ODPADOVÉ HOSPODÁŘSTVÍ S PARKOVÁNÍM NA SÍDLIŠTI ŠPIČÁK V ČESKÉM KRUMLOVĚ_DODATEK č.1

Dokumentace pro vydání společného rozhodnutí v podrobnosti DPS

Investor: město český krumlov - odbor investic akce: odpadové hospodářství s parkováním na sídlišti špičák v českém krumlově

SOUHRNNÁ TECHNICKÁ ZPRÁVA · DODATEK č.1.B.1.3.

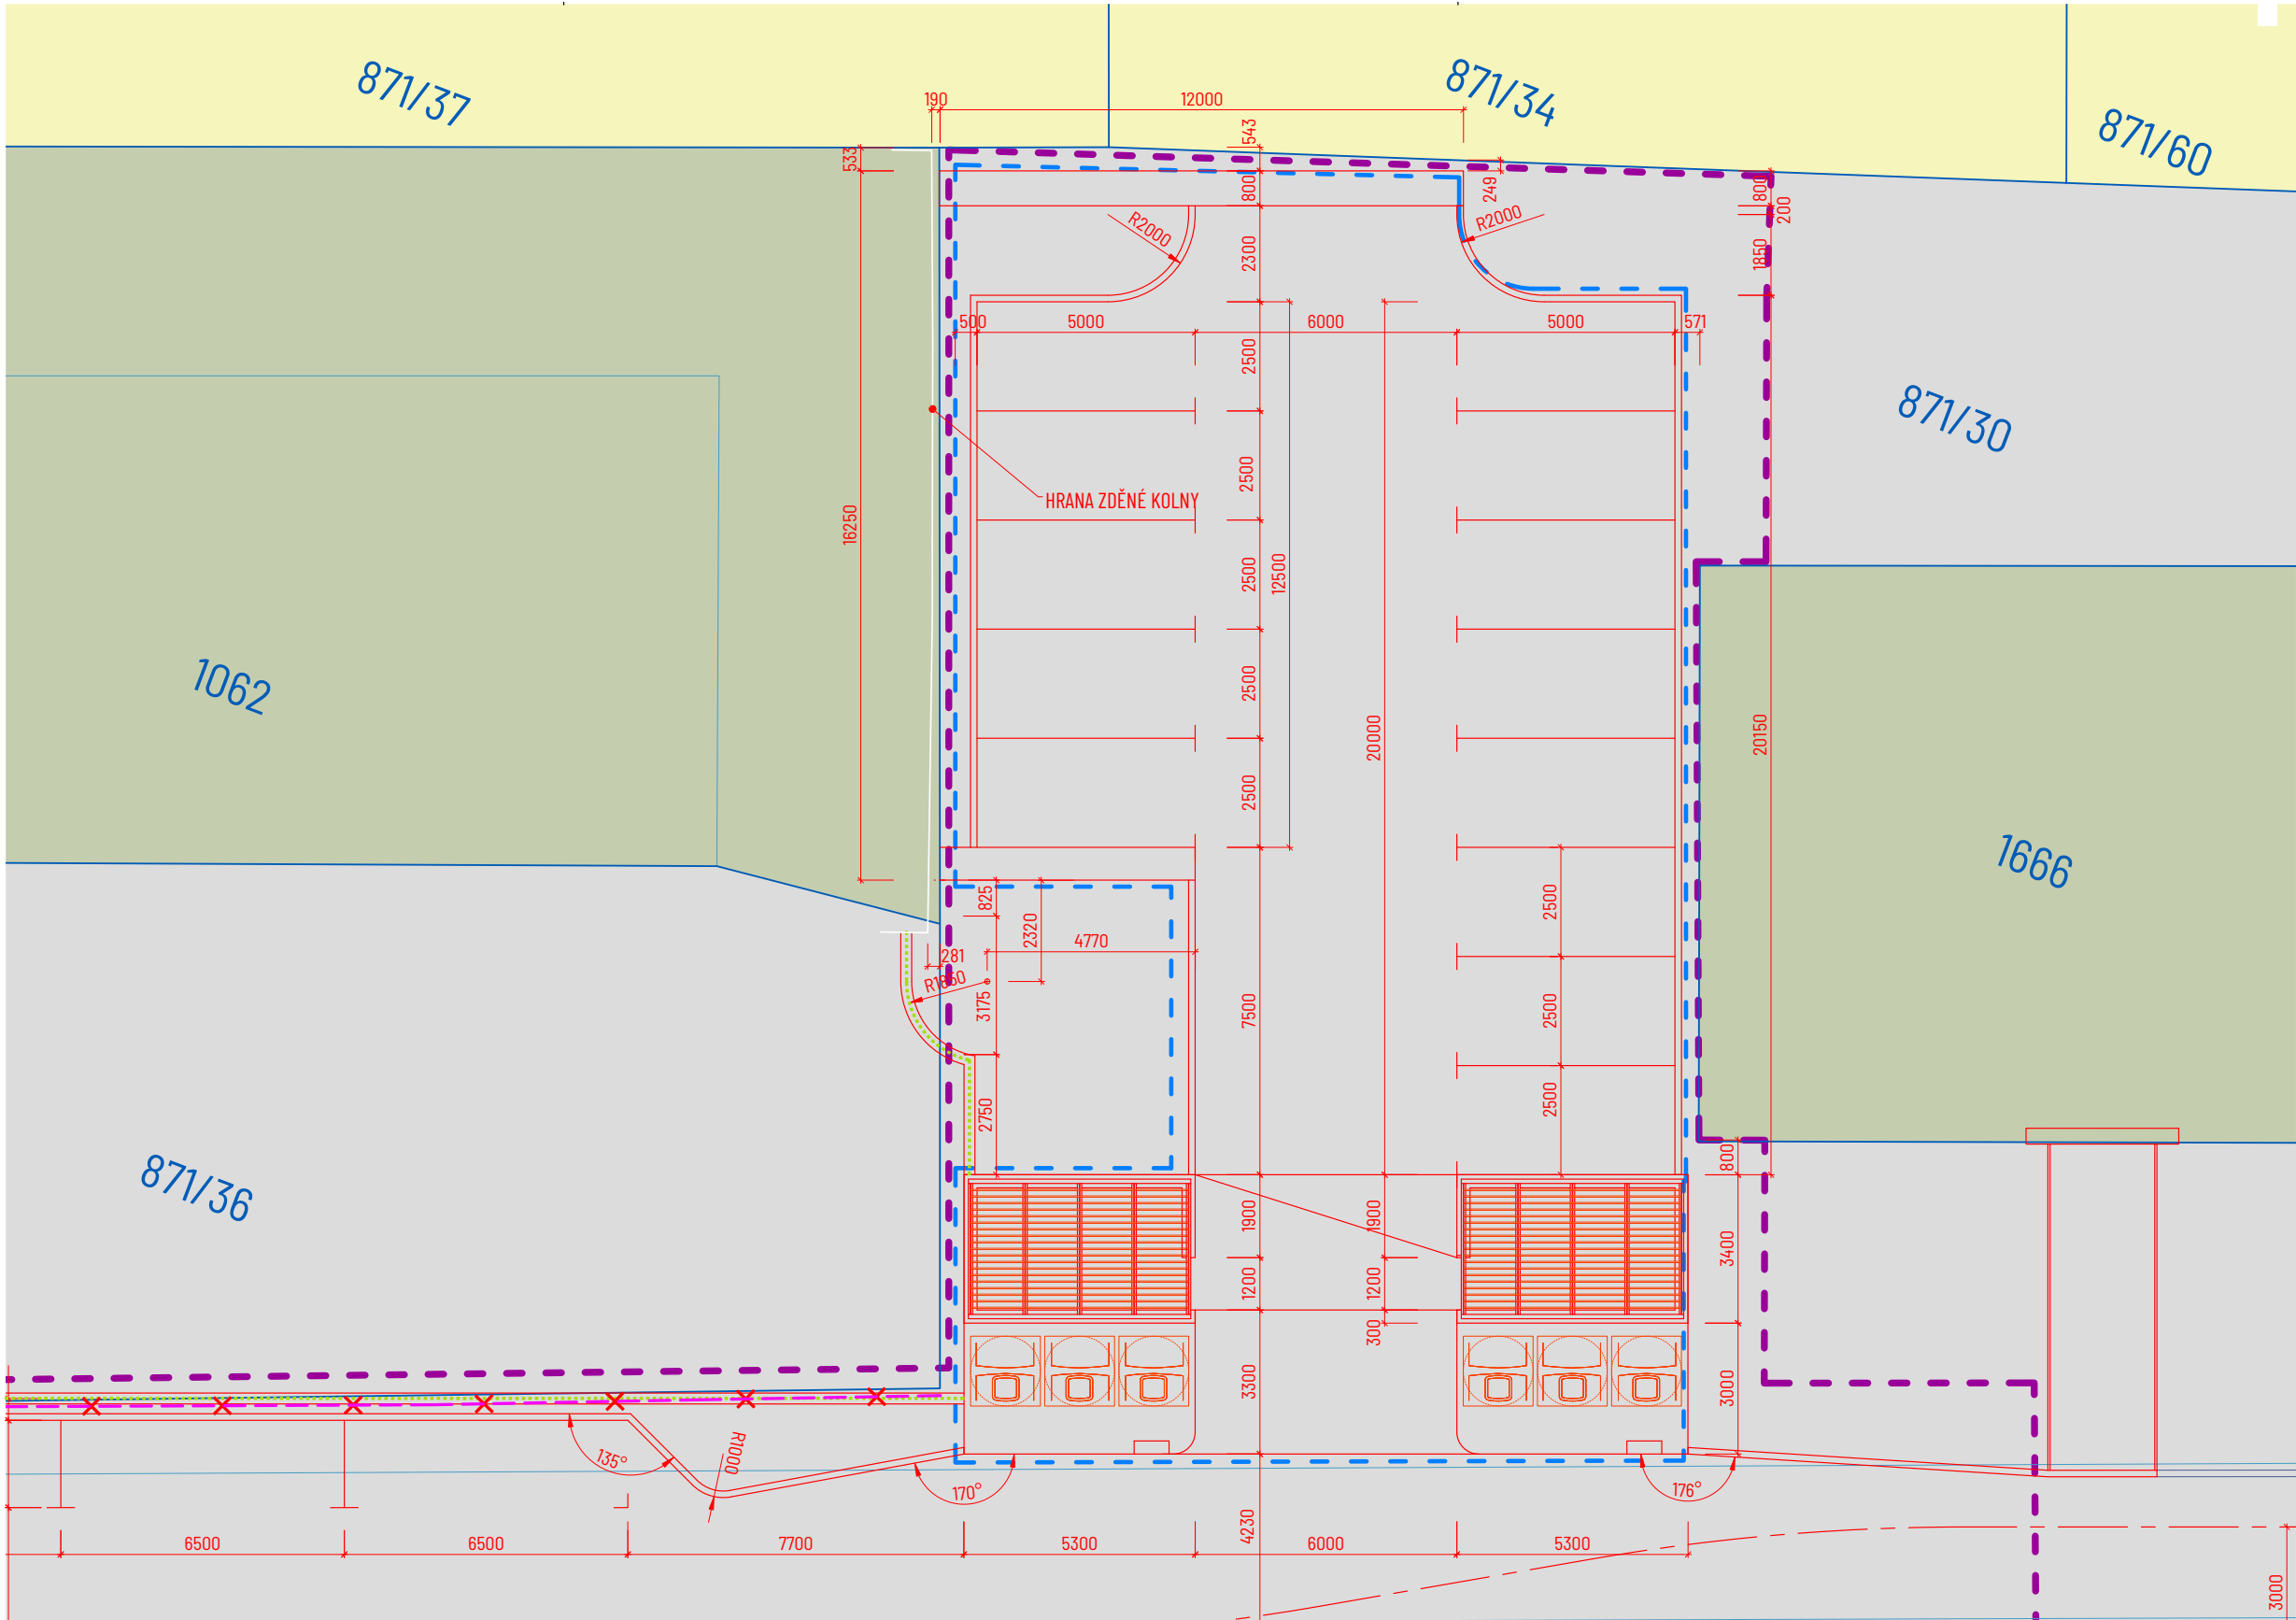
B.1.3.4. Stávající kolna by měla být zaměřena a vložena do KN s ohledem na fakt, že se zcela zřejmě jedná o stavbu, která je zde již několik desetiletí a de facto právně neexistuje...

B.1.3.5. Stávající jasan, který bude ponechán, by měl projít arboristickou kontrolou a úpravou spočívající, mimo jiné, i ve vyřezání suchých větví, které by potenciálně mohli ohrožovat chodce.

B.1.3.6. Tento dodatek nijak neovlivňuje ostatní navržená stavební řešení a ani dopravní řešení stavby tak, že by bylo nutné zpracovat změnu projektu.
